IM.RZP.271.6.1.335.12.2019

Dotyczy: postępowania o udzielenie zamówienia publicznego w trybie przetargu nieograniczonego na **Wybór wykonawcy robót budowlanych w ramach zadania inwestycyjnego „Szkoła Podstawowa Nr 19 w Legnicy al. Rzeczypospolitej 129 – Termomodernizacja budynku szkolnego”**

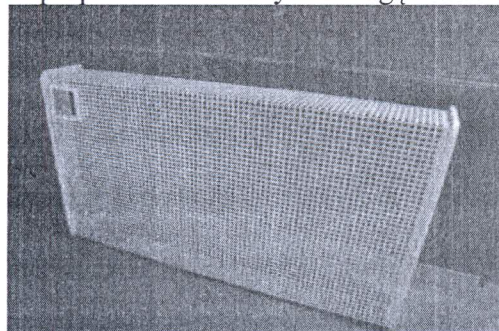
„Proszę o doprecyzowanie wymagań technicznych i estetycznych co do osłon jakie mają być zastosowane, alternatywnie proszę o potwierdzenie że osłony wykonane wg specyfikacji dostępnej na stronie www.oslonynagrzejniki.pl/specyfikacje będą uznane za spełniające wymagania SIWZ.”

Zamawiający informuje, że dopuszcza złożenie oferty w tej części przedmiotu zamówienia o parametrach technicznych, eksploatacyjnych i użytkowych nie gorszych niż zaproponowane przez Zamawiającego.

Obowiązek udowodnienia równoważności leży po stronie Wykonawcy zgodnie z art. 30 ust 5 ww. ustawy Pzp - poprzez załączenie do oferty np. kart produktów, katalogów, opisów producenta, itp.- czyli opisów, które w sposób nie budzący wątpliwości Zamawiającego będą potwierdzały równoważność materiałów lub rozwiązań.

Poniżej zdjęcie przykładowej osłony grzejnika, która może stanowić wzór wykonania. Zaproponowane osłony nie mogą zostać ocenione na etapie przygotowania oferty.
